Port des heures Claires, à Istres

*Réponses à l'avis de la MRAE du 25 janvier 2021
MRAe2021APPACA6 et MRAe2021APACA3*

Février 2021

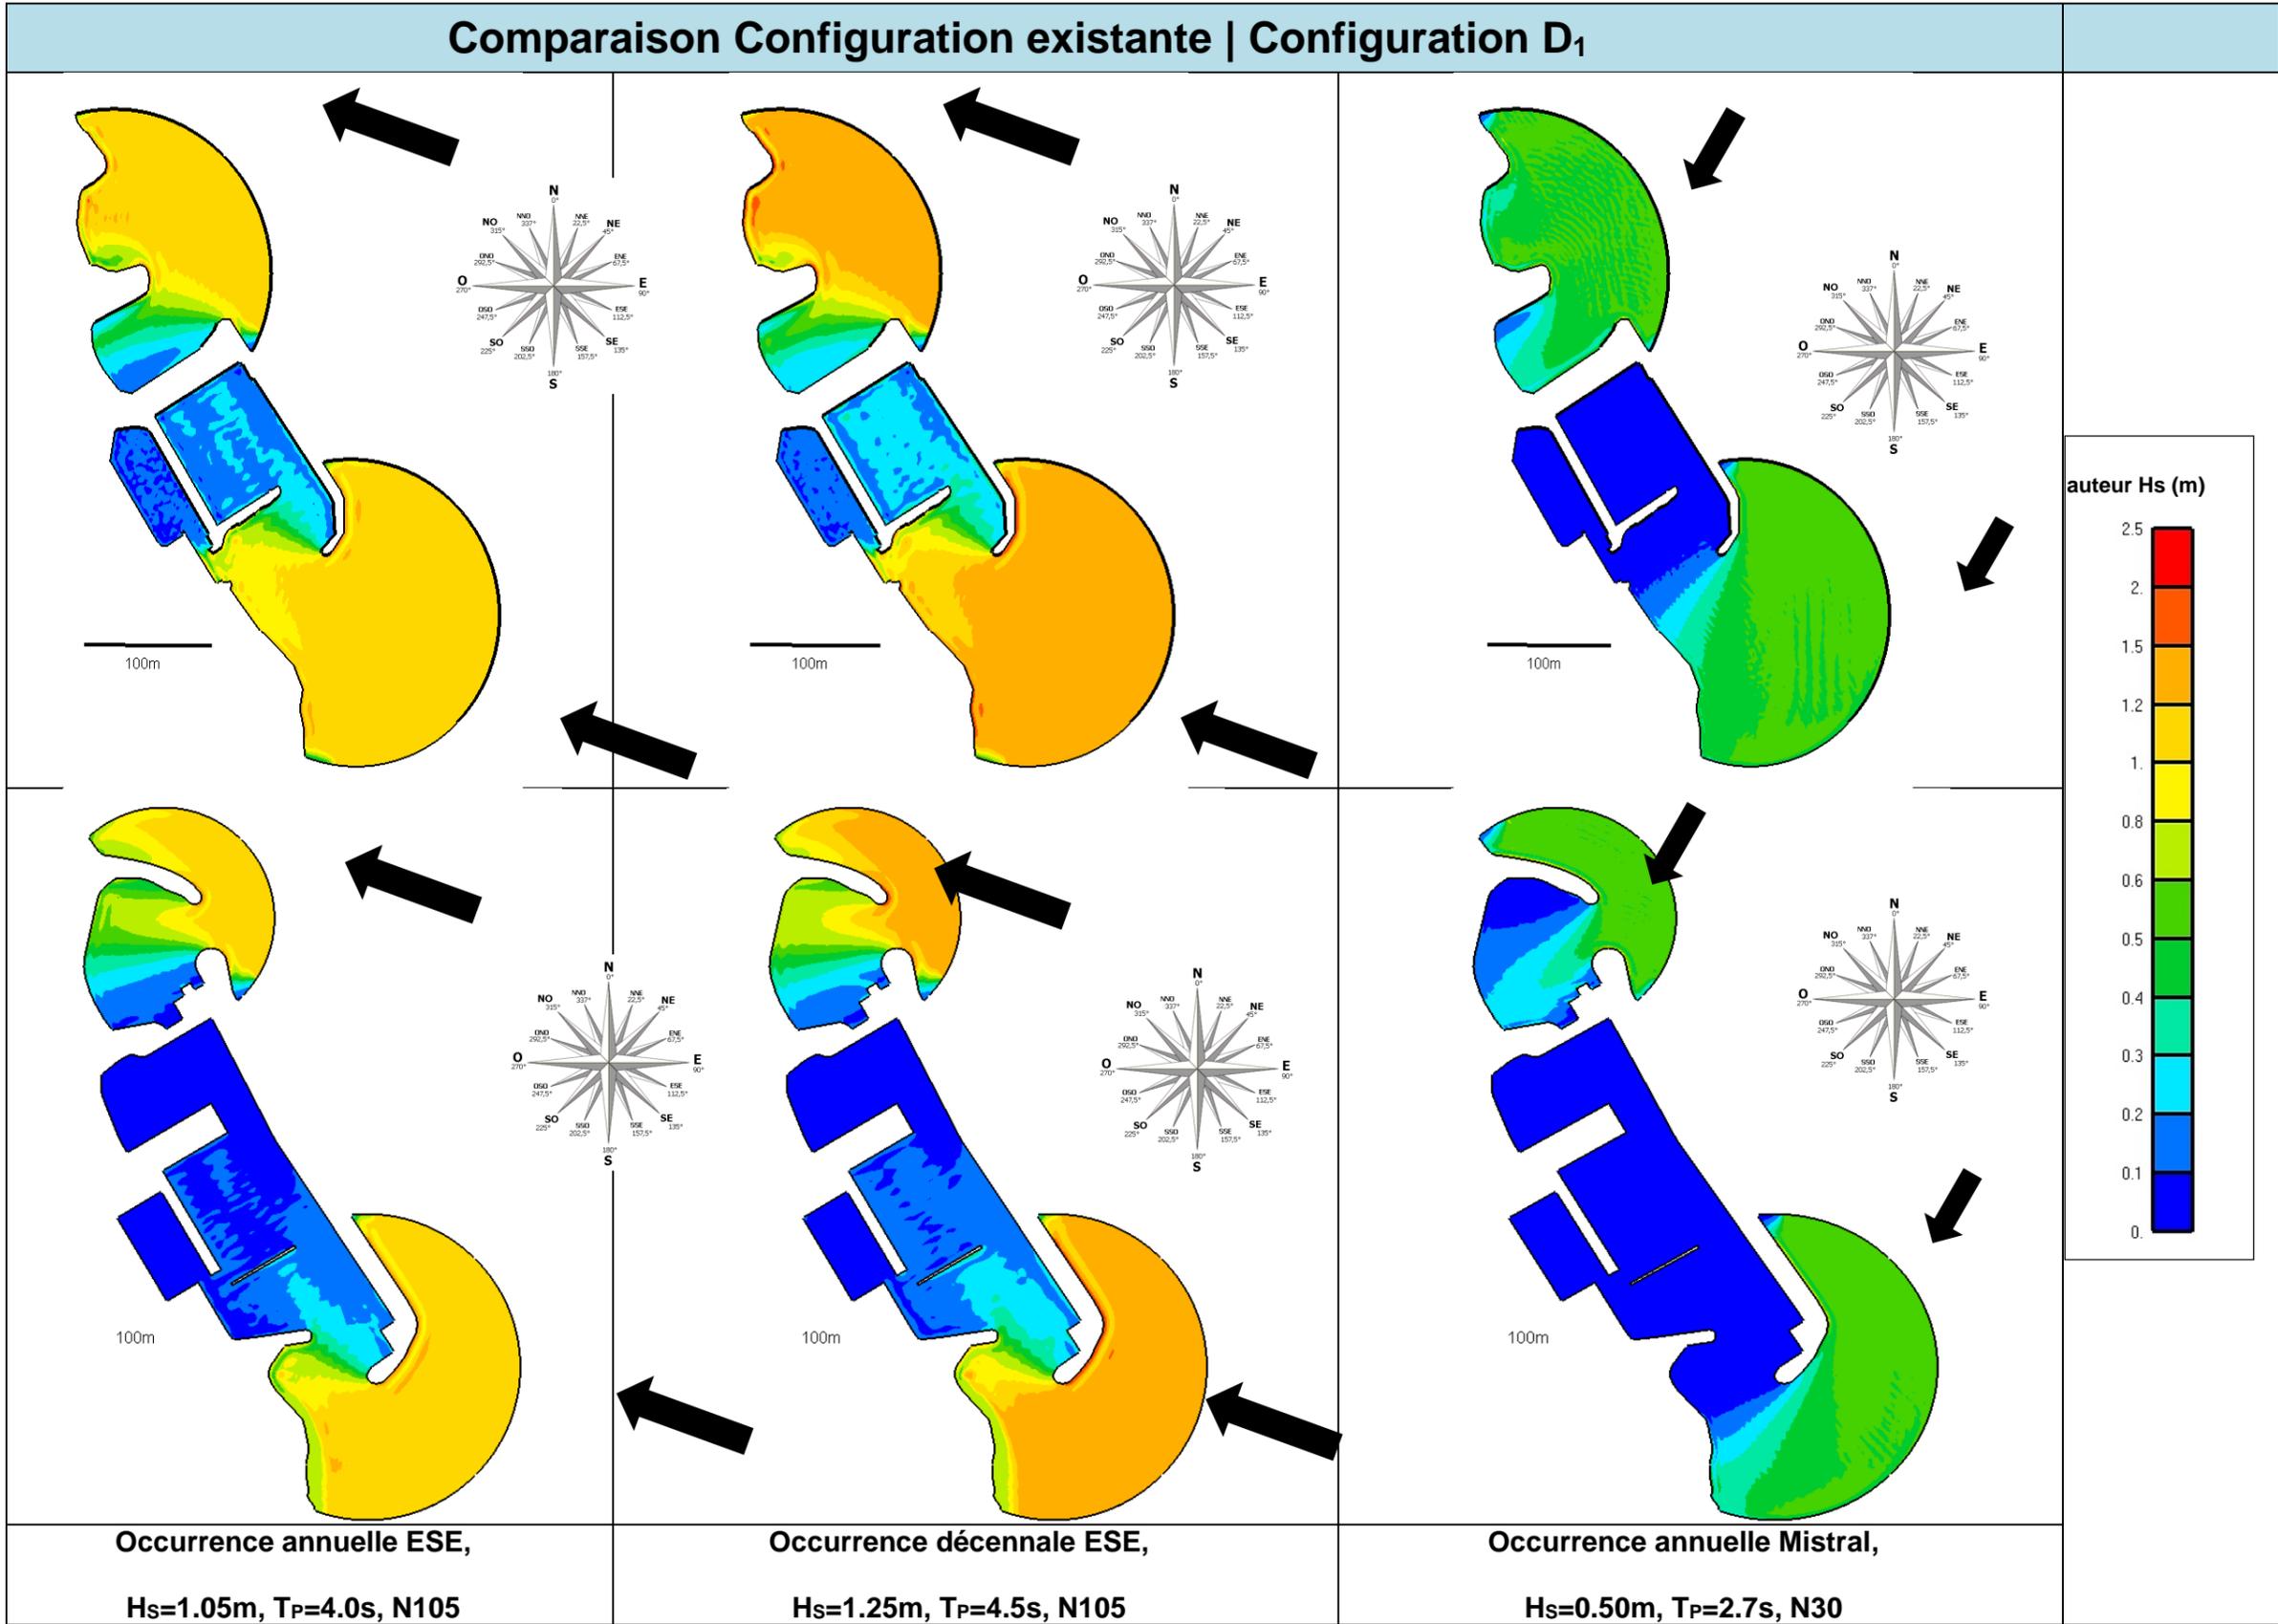
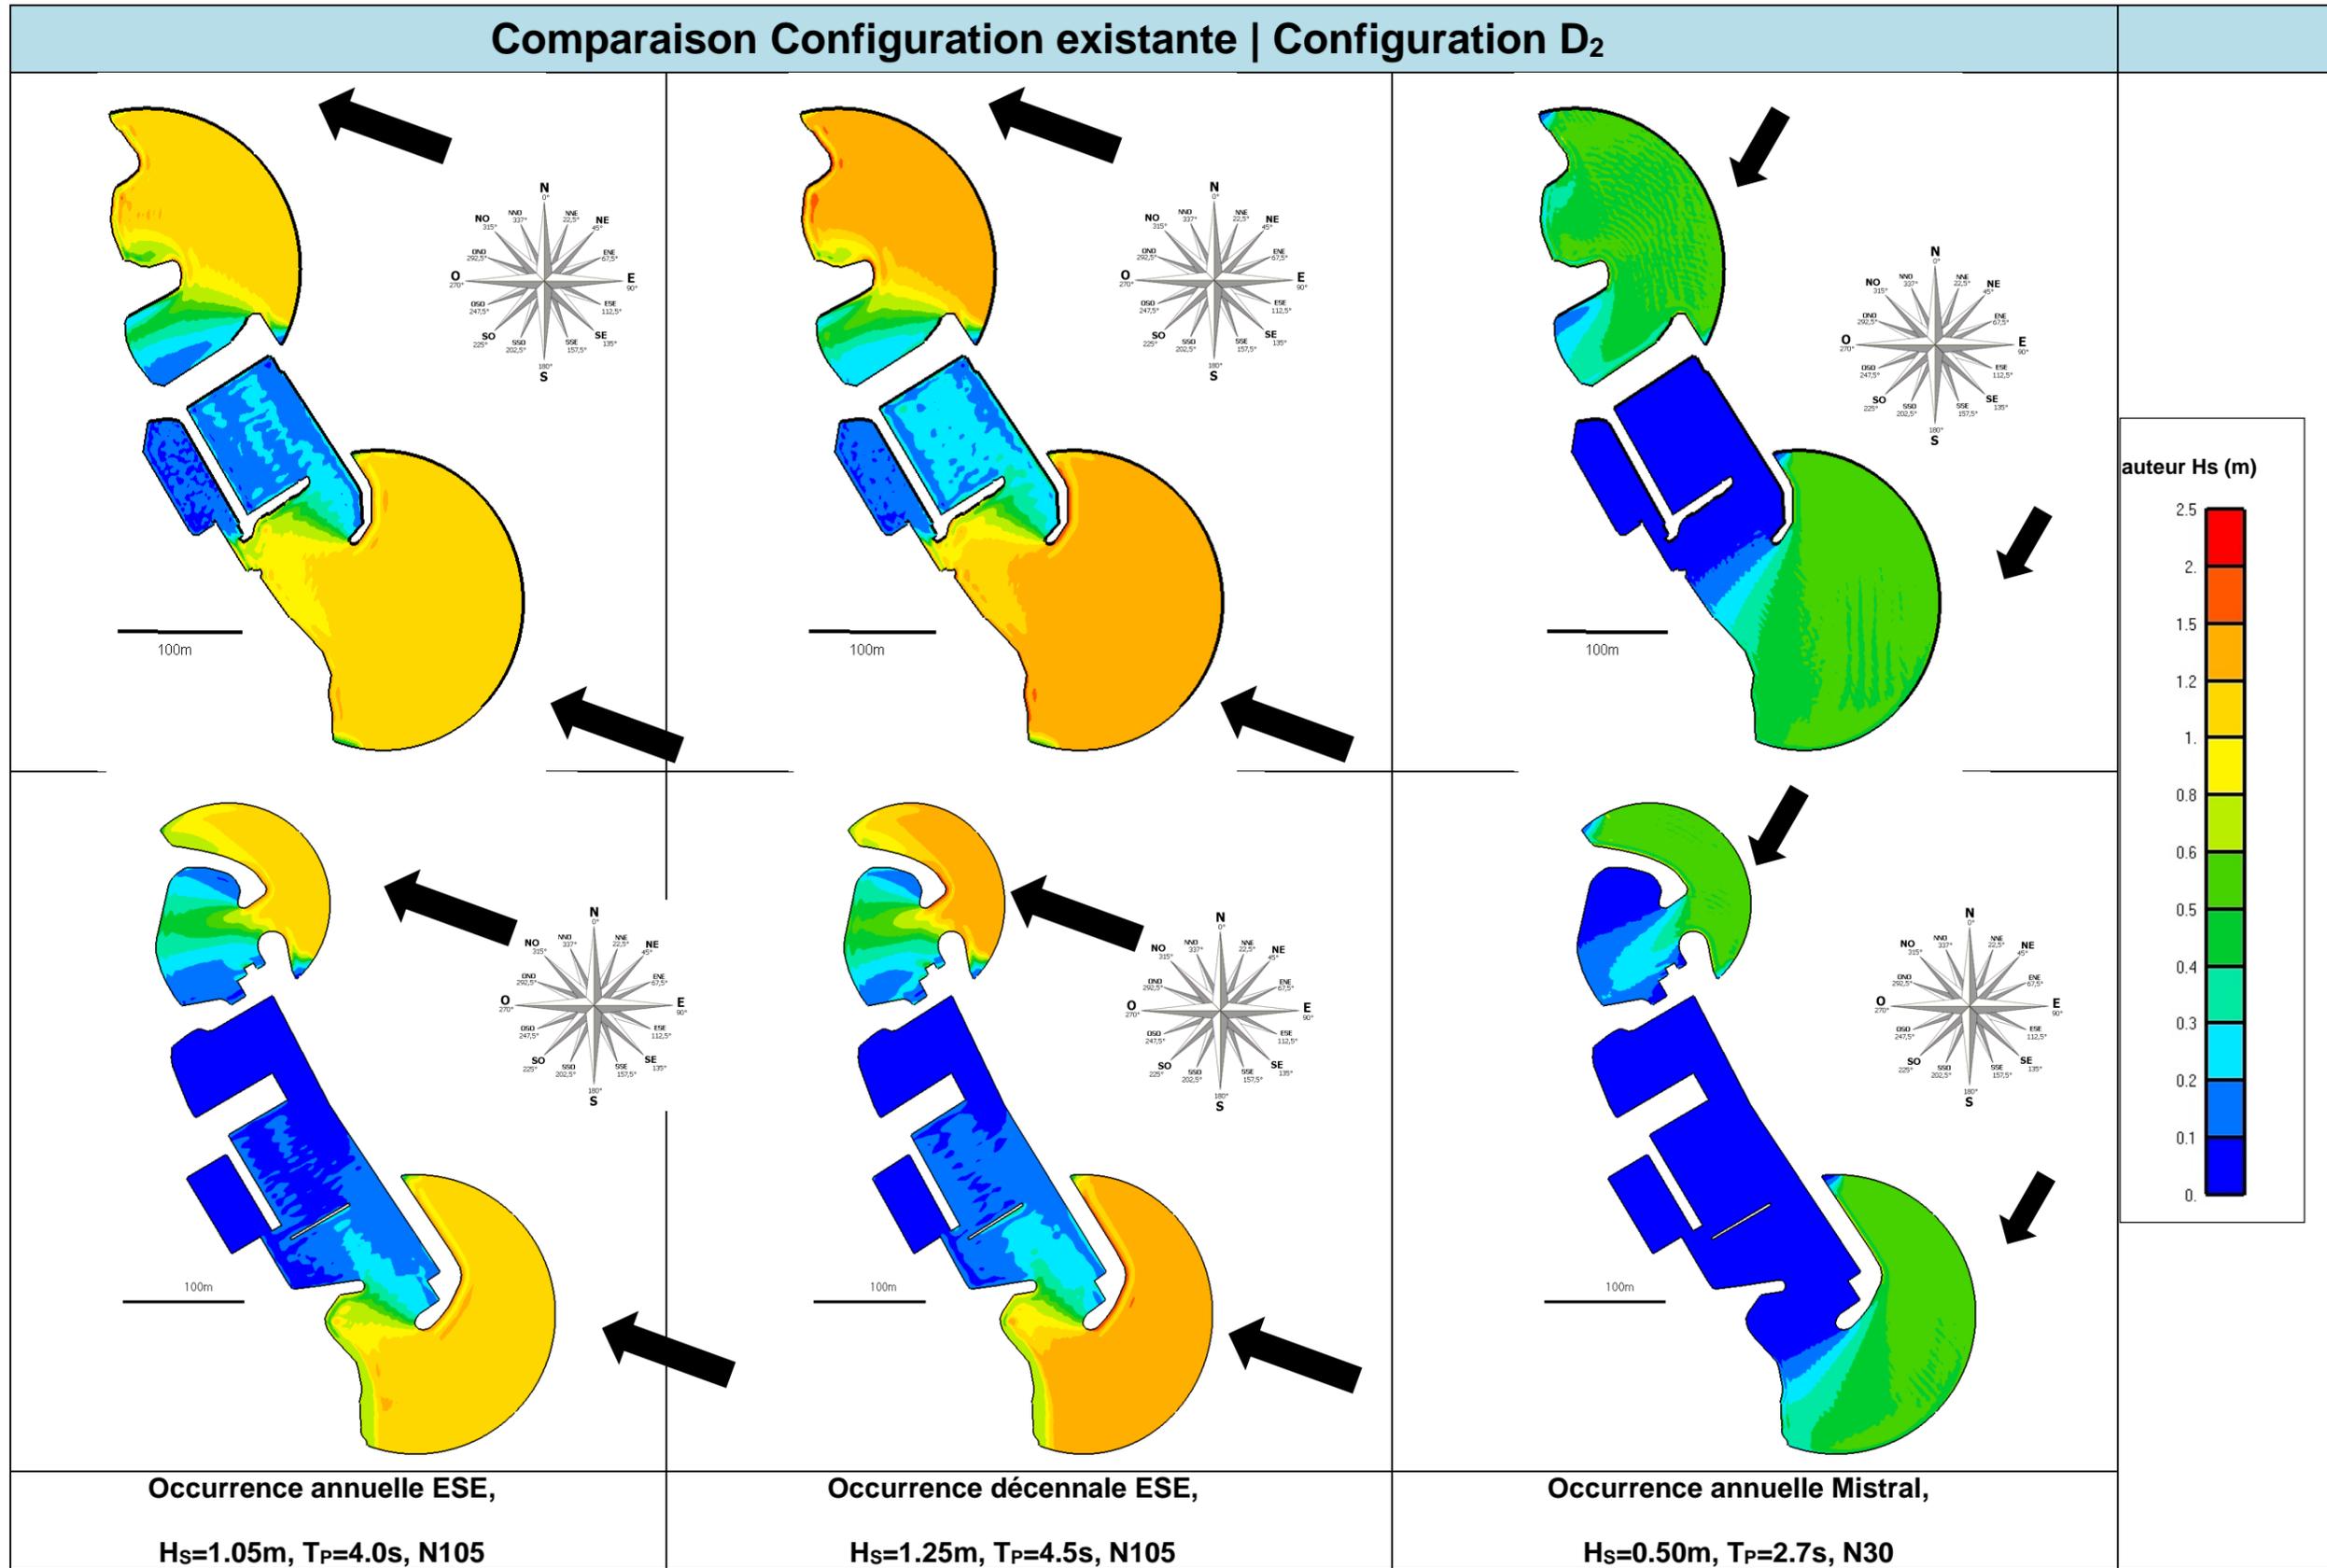
La MRAe recommande de compléter l'analyse des incidences du décalage de la digue nord sur le contexte hydro-sédimentaire local et de proposer des mesures de suivi, de manière à s'assurer que l'extension portuaire n'induit pas de phénomène d'érosion du littoral à moyen et long termes.

Les études de modélisations hydrodynamiques et hydro-sédimentaires sont en cours de remise à jour, elles donneront lieu à l'édition d'un rapport à un indice supérieur, concernant la modélisation de l'agitation et de l'évolution du trait de côte.

Ci-après sont reproduites deux nouvelles planches d'agitation, comparant, pour la première, les conditions d'agitation existante à celles de la configuration future du projet et sur la

seconde, la comparaison entre la configuration actuelle et le projet, avec légère modification de la forme du musoir pour optimisation des conditions de protection vis-à-vis du clapot.

Les préconisations finales des études hydrodynamiques seront reprises en phase DCE et exécution. Elles sont susceptibles d'apporter de légères modifications de géométrie des ouvrages, dont la modélisation aura démontré qu'elles étaient susceptibles d'améliorer les paramètres attendus.

Figure 132 : proposition d'implantation de corps morts éco-conçus.

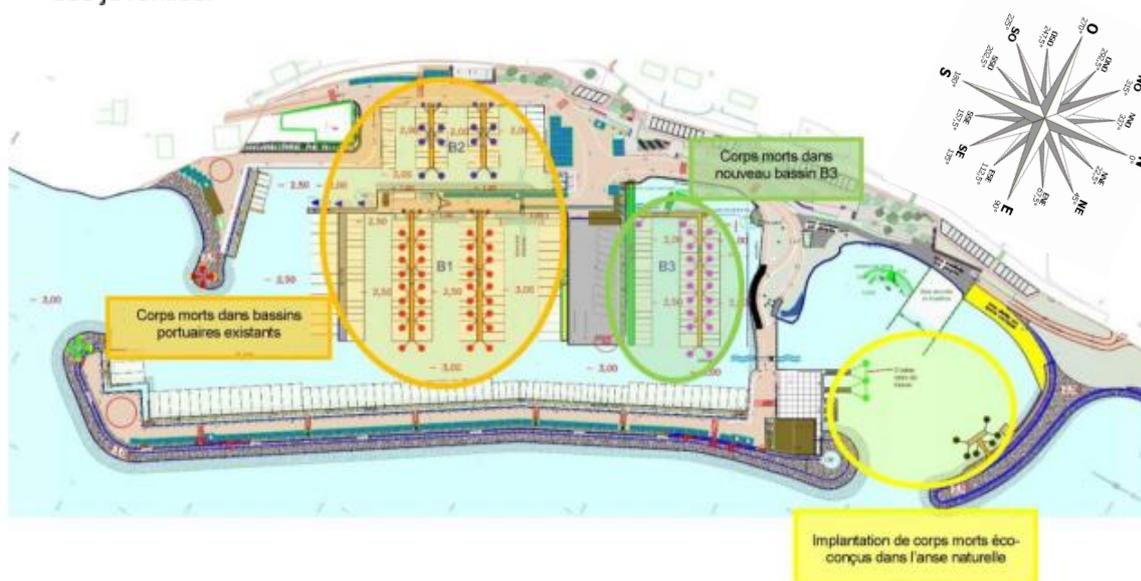
La MRAe recommande de compléter le volet de l'étude d'impact relatif aux incidences du projet sur la limitation de l'artificialisation du littoral en cohérence avec les objectifs du SDAGE.

- Eco-conception des corps morts : il est proposé d'implanter des corps morts spécifiques pour les amarrages des pontons et plateformes de mise à l'eau situés côté anse naturelle, avec dispositifs d'accroche pour les espèces sessiles, qui viendraient compléter les massifs poreux des bassins portuaires (sous le ponton P1, talus du quai navette, du quai de la digue du large et du quai en enrochements Q7 pour la liaison à la digue du large) et qui sont destinés plutôt à la protection des juvéniles.

Ces corps morts seront réalisés par adjonction de fibres synthétique au béton, pendant la préfabrication, puis désactivation après décoffrage.

Compte tenu du surcoût et de la pertinence vis-à-vis du milieu nous proposons d'implanter 10 unités dans l'anse naturelle.
